Verslag huishoudelijke elektrische installatie op laagspanning en zeer lage spanning

Referentie: **004-20260219-01**	Datum controle: **19/02/2026**
Keurder: **004**

Eigenaar:	**Marcel**	EAN-code:	**541448820048027517**
Adres installatie:	**Irislaan 22, 3061 - Leefdaal**	Nummer teller(s):	**1lgz0570430741**
		Distributienetbeheerder installatie:	**Fluvius**

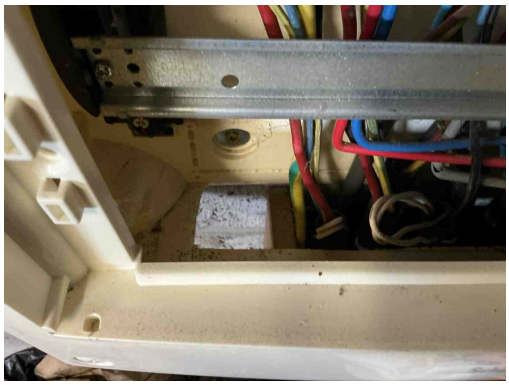
B17 - De voedingsspanning is niet op elk bord vermeld (Boek 1: 3.1.3.3).
Opmerking: Oa bord 1

B34 - Het kabeltype van de meterbord verbinding aan de oorsprong van de installatie beantwoord niet aan de minimale vereisten vastgelegd door de distributienet beheerder. (Boek1: 1.5 + SYNERGRID C1/107)
Opmerking: EXVB

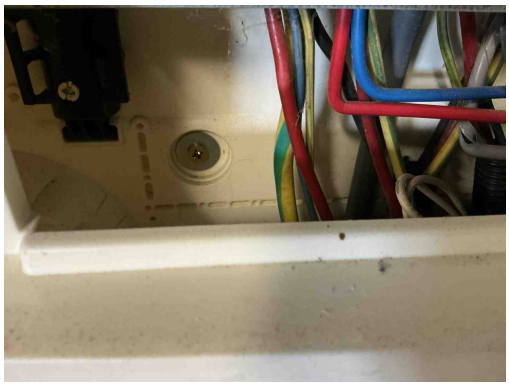
B06 - Het elektrisch verdeelbord heeft niet de minimale beschermingsgraad IPXX-B in een gewone ruimte (Boek 1: 4.2.2.3).
Opmerking: Oa bord 1

C27 - Het gebruik van geleiders van het type VTLmB (côte-à-côte) is niet toegestaan (Boek 1: 1.4.2.1).

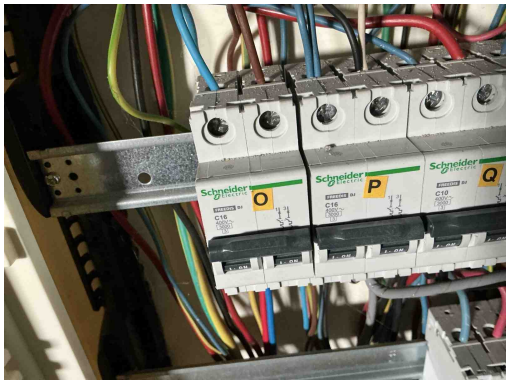
T21 - Het elektrisch materieel is niet geplaats volgens de voorschriften van de fabrikant/ regels van goed vakmanschap . (Boek 1: 1.4.1.3)
Opmerking: Oa vijzen niet afgedekt

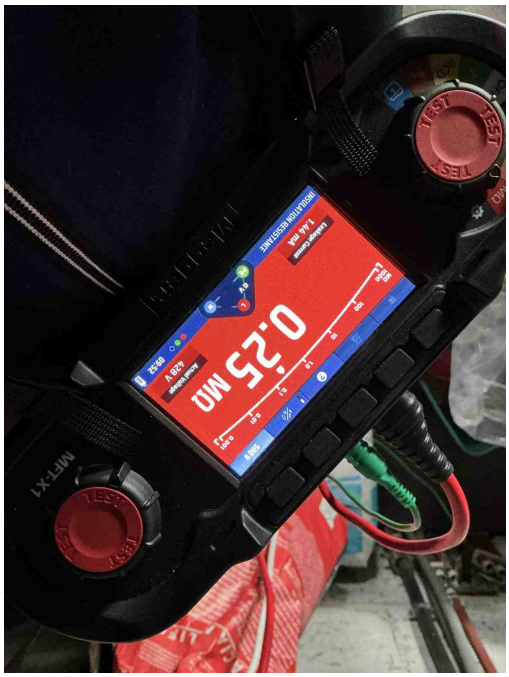
I01 - De waarde van de isolatieweerstand per kring dient tenminste 0,50 Mohm (1000 x Utest) te zijn (Boek 1: 6.4.5.1).
Opmerking: Oa automaat o

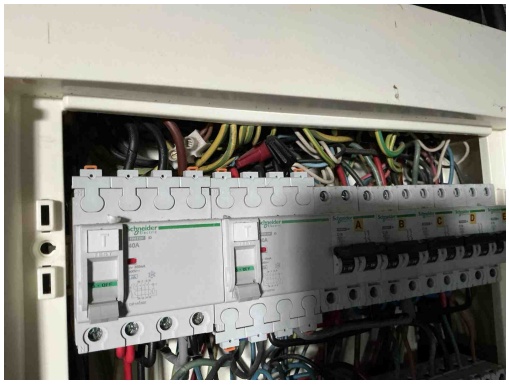
I01 - De waarde van de isolatieweerstand per kring dient tenminste 0,50 Mohm (1000 x Utest) te zijn (Boek 1: 6.4.5.1).
Opmerking: Oa automaat o

C35 - Er zijn doorverbindingen gemaakt met lusterklemmen; er kon niet aangetoond worden dat deze klemmen geschikt zijn voor de aanwezige spanning, stroom en draadsectie en dat ze “CE” zijn (Boek 1: 1.4.2.1.).
Opmerking: Oa bord 1

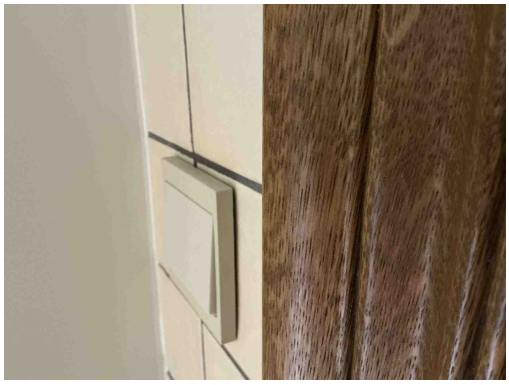
T10 - Bepaalde contactdozen en/of schakelaars zijn niet degelijk bevestigd (Boek 1: 1.4.1.3).
Opmerking: Oa contactdoos keuken, slaapkamer 3

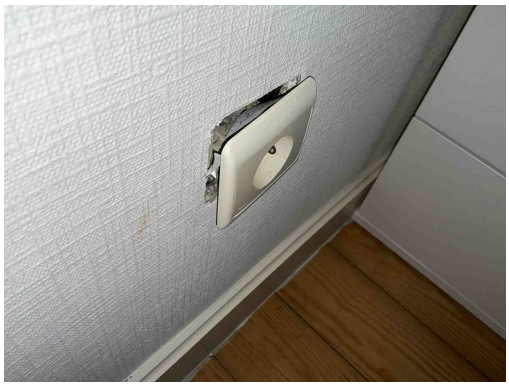
T10 - Bepaalde contactdozen en/of schakelaars zijn niet degelijk bevestigd (Boek 1: 1.4.1.3).
Opmerking: Oa contactdoos keuken, slaapkamer 3

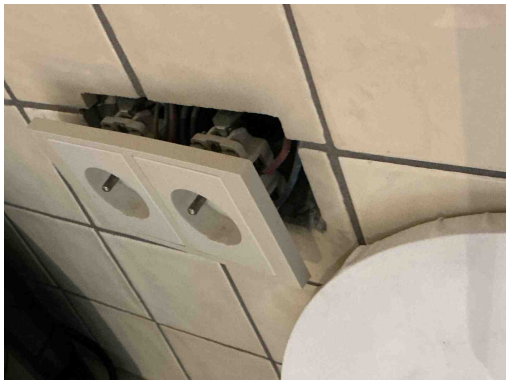
T10 - Bepaalde contactdozen en/of schakelaars zijn niet degelijk bevestigd (Boek 1: 1.4.1.3).
Opmerking: Oa contactdoos keuken, slaapkamer 3

C21 - Het gebruik van geleiders van het type VOB, zonder bijkomende afscherming is niet toegestaan (Boek 1: 5.2.9.6).
Opmerking: Oa contactdoos keuken

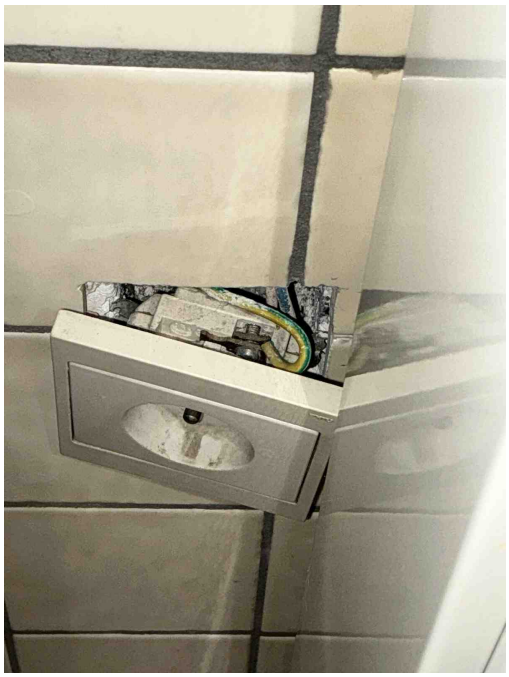
T23 - Het elektrisch materiaal is beschadigd. (Boek 1: 1.4.1.3).
Opmerking: Oa contactdoos keuken, badkamer, slaapkamer 3,...

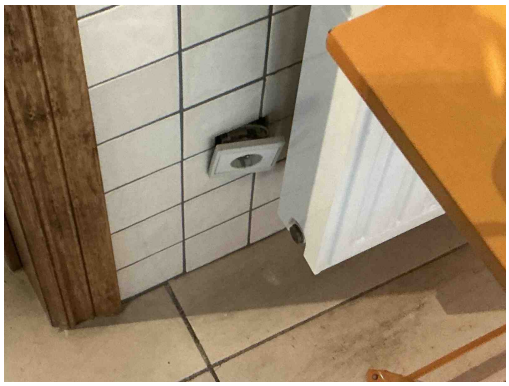
C21 - Het gebruik van geleiders van het type VOB, zonder bijkomende afscherming is niet toegestaan (Boek 1: 5.2.9.6).
Opmerking: Oa contactdoos keuken

T23 - Het elektrisch materiaal is beschadigd. (Boek 1: 1.4.1.3).
Opmerking: Oa contactdoos keuken, badkamer, slaapkamer 3,...

A12 - Het toestel van de klasse I is niet met de beschermingsgeleider verbonden (Boek 1: 5.4.3.6).
Opmerking: Oa dampkap

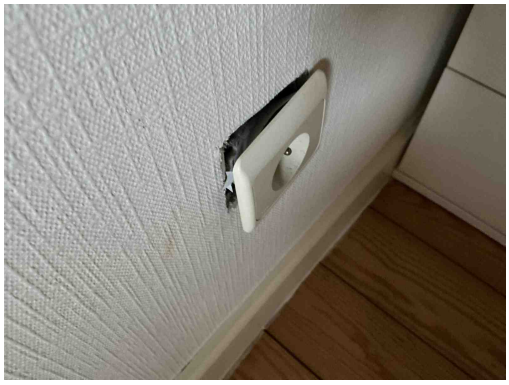
T23 - Het elektrisch materiaal is beschadigd. (Boek 1: 1.4.1.3).
Opmerking: Oa contactdoos keuken, badkamer, slaapkamer 3,...

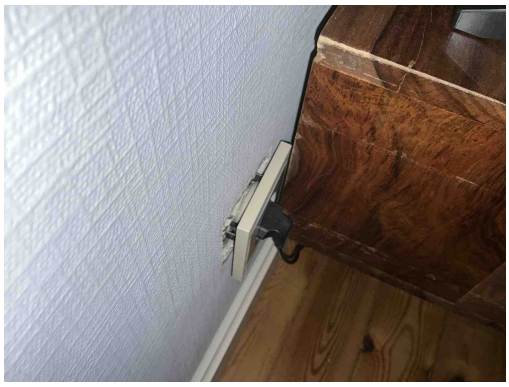
T23 - Het elektrisch materiaal is beschadigd. (Boek 1: 1.4.1.3).
Opmerking: Oa contactdoos keuken, badkamer, slaapkamer 3,...

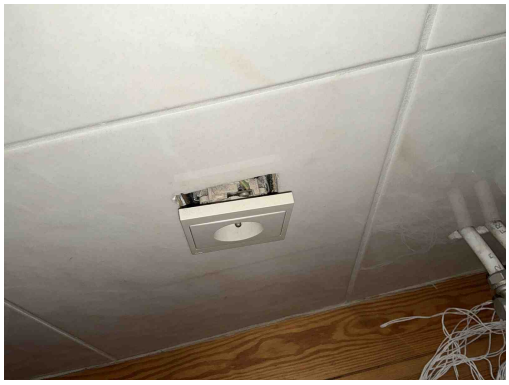
T23 - Het elektrisch materiaal is beschadigd. (Boek 1: 1.4.1.3).
Opmerking: Oa contactdoos keuken, badkamer, slaapkamer 3,...

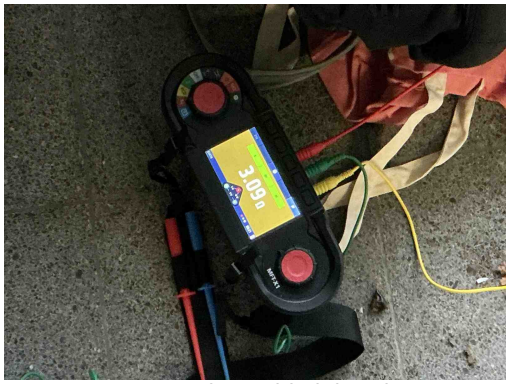
T23 - Het elektrisch materiaal is beschadigd. (Boek 1: 1.4.1.3).
Opmerking: Oa contactdoos keuken, badkamer, slaapkamer 3,...
